女川原子力発電所2号炉
監視測定設備について
(審査会合コメント回答)

平成30年6月12日
東北電力株式会社

1. 審査会合での指摘事項(一覧) (1/1)

図1-3 各大気安定度における地表面での放射性雲からのγ線による空気カーマ率分布図

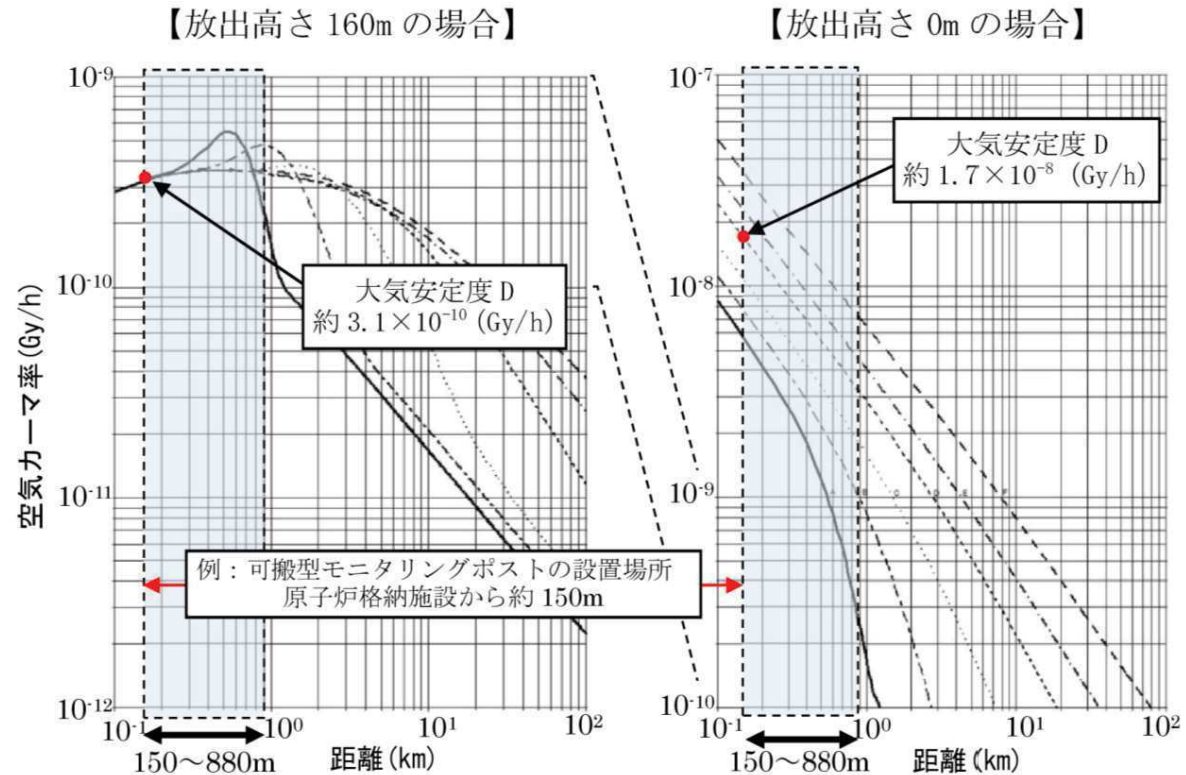
・モニタリングポストの間隙をプルームが通過した場合または、高所からプルームが放出した場合における当該事象の検知性を示すこと。

【高所からプルームが放出した場合の検知性について】
・モニタリングポストは、地表面に配置するため、高所からプルームが放出された場合、放射線量率としては低くなる(図1-3参照)。しかしながら、プルームが通過する上空と地表面の間に放射線を遮蔽するものがないため、地表面に配置するモニタリングポストで十分に測定が可能である。
